Aanpassingen

Op basis van terugkoppeling gemeente/Het Oversticht

Op 21 december 2023 dienden wij een vergunningsaanvraag in voor het Energielandgoed Raalte. Op 17 mei 2024 volgde een landschappelijk advies van Het Oversticht en op 25 oktober ontvingen wij een verzoek op aanvulling vanuit de gemeente. Op basis daarvan als ook het daaropvolgend overleg met beide partijen (gemeente Raalte en Het Oversticht) en het aanvullende advies van 6 december van Het Oversticht, hebben wij gehoor kunnen geven aan de geadviseerde wijzigingen en aanvullingen. Hier een overzicht van de vergunningsdocumenten:

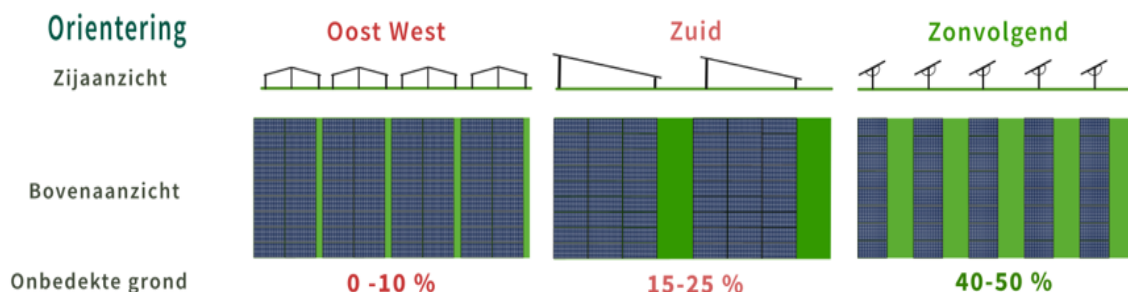
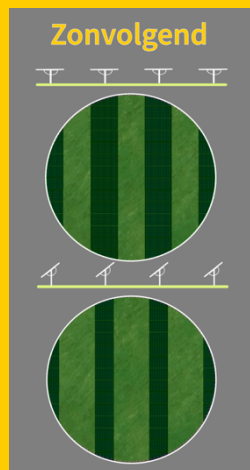
Nogmaals, het is heel belangrijk dat er met andere ogen naar dit zonvolgend park gekeken wordt dan tot op heden naar een traditioneel park. Een traditioneel zuidgeoriënteerd park zal veelal drie panelen op een “tafel”/rij monteren en dan op een tweetal meters de volgende rij neerzetten. Een oostwest georiënteerd gaat vaak nog extremer met ruimtegebruik om en zet twee van deze rijen met de hoge kant tegen elkaar voordat weer een smal pad volgt.

Dit zonvolgend systeem bestaat uit slechts 1 paneel breed per “tafel” of rij die afhankelijk van de stand van de panelen een lagere tot zelfs veel lagere (zie illustratie hiernaast) grondbedekking heeft. Hoewel dit geen fysieke wijziging betreft maar meer een informatieve opmerking, is dit belangrijk genoeg om overal te vermelden want dit resulteert natuurlijk in een veel groter “openheid” dan tot nu toe bij parken mogelijk was en dat is een belangrijke factor bij de beoordeling.
